# 改善箇所説明図

ブレーキマスターシリンダー

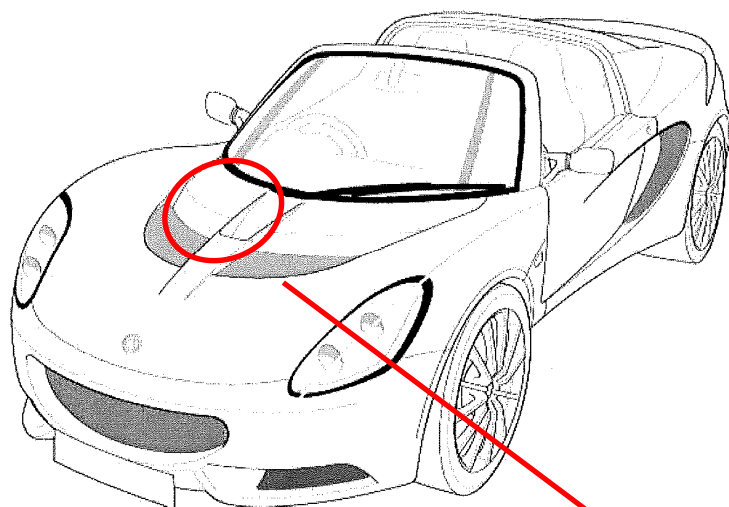
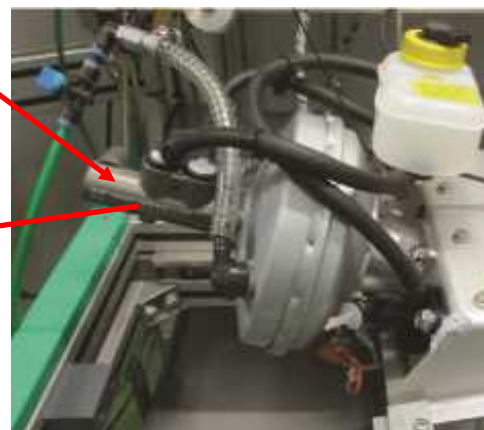
## 基準不適合発生箇所

制動装置において、ブレーキマスターシリンダーの製造管理が不適切なため、誤ったストップボルトを組み付けたものがある。そのため、後輪ブレーキが失陥した際に、ブレーキペダルを踏み込んでも前輪ブレーキの油圧が正常に発生せず、失陥時の制動力が保安基準第12条に適合しないおそれがある。

全車両、ブレーキマスターシリンダーを正規品に交換する。

識別：フロントアクセスパネル内、ペダルボックス上面に黄色のペイントを塗布する。
